改善箇所説明図②

基準不適合発生箇所②

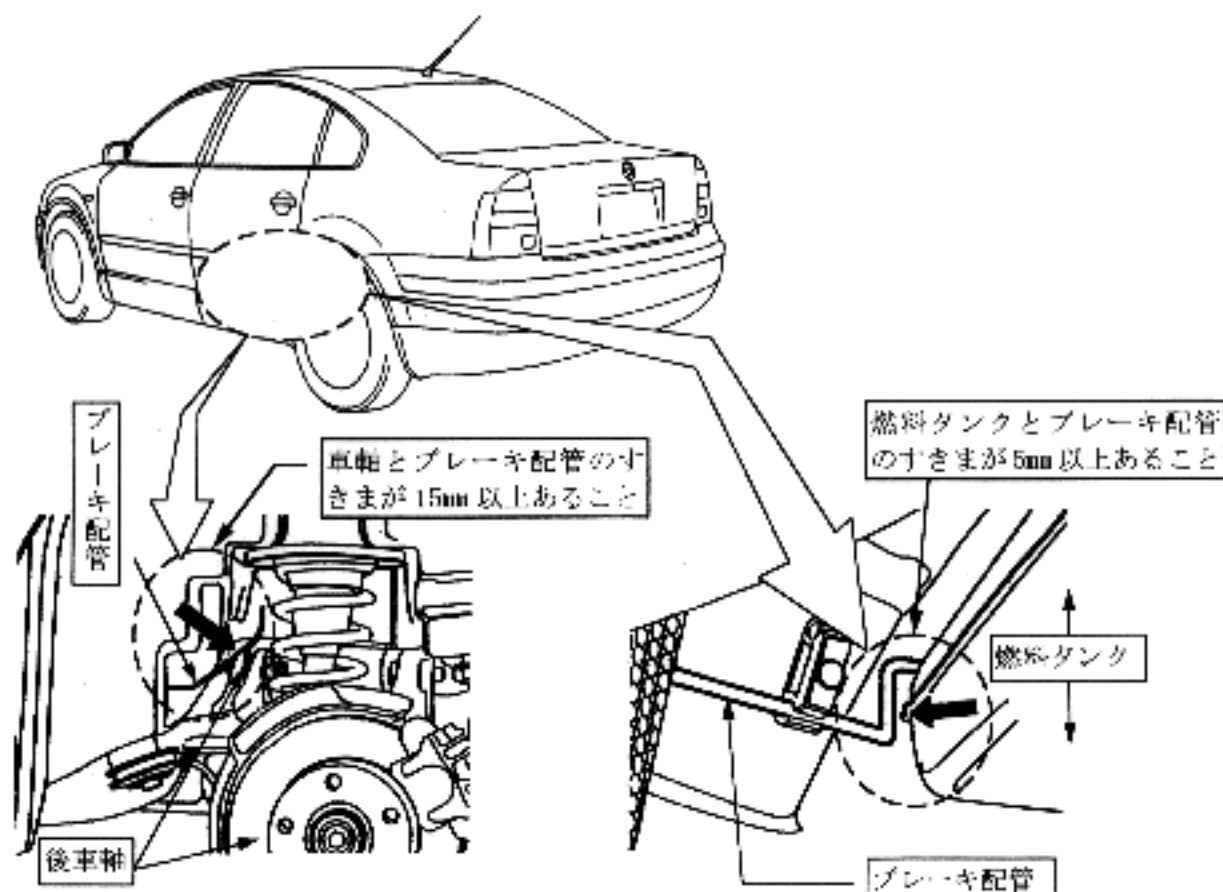
制動装置

ブレーキ配管の取回しが不適切なものが有り、後車軸、燃料タンク及び遮熱板との隙間が少ないため、そのままの状態で使用を続けると、走行時の振動等により、当該ブレーキ配管が各部と干渉して、損傷し、ブレーキ液が漏れ、制動力が低下するおそれがある。

全車両点検し、当該ブレーキ配管の隙間が少ないものは修正し、隙間を確保する。又、当該ブレーキ配管が損傷しているものは良品と交換する。
